TEGNING: Plan inventar 2 (Fløy S1) TEGNINGSNR.: SH-02-A-270-22-11

ARK:	Ramboll Arkitekter / PKA	Kobbes gate 2, Pb 9420 Torgarden, 7493 Trondheim, Norge
PROSJEKT:	Arbeidstegning	1300017037 BGT AR VE
TEGNER:	AD	13.03.2018
SKALA:	1:50	
TEGNING:	Plan inventar 2 (Fløy S1)	SH-02-A-270-22-11
REVISJON:	4	C, G

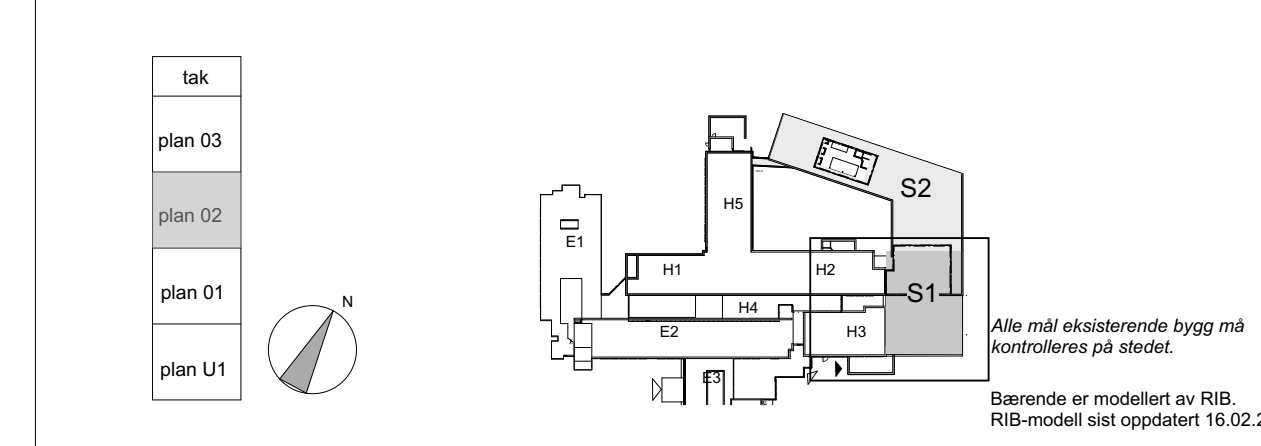
NB!
 - 104.01.003 Seng (barsel-rom) er tegnet som 1400 x 2100mm, beskrevet som 1200 x 2100mm. Hva er riktig? (seng som tegnet tar stor plass i rom.)

Øvrige kommentarer:
 - 02.02.015 Vaktrom 1 arbeidsstasjon
 Her er tegnet inn et ekstra kjøleskap under benk, for personalets mat. Skal minikjøkken tas ut her, og hvis ja, hvor skal personalet kunne spise på vakt?
 - 02.03.002 Medisin, stort
 Rom er ikke revidert av arkitekt, leveres komplett fra leverandør?
 - Skinne for pasientletter
 Tegnet som tidligere anbefalt av Sykehusbygging, for forflytning fra seng til stol, og ikke som sammenhengende skinne til toalett. Ok?
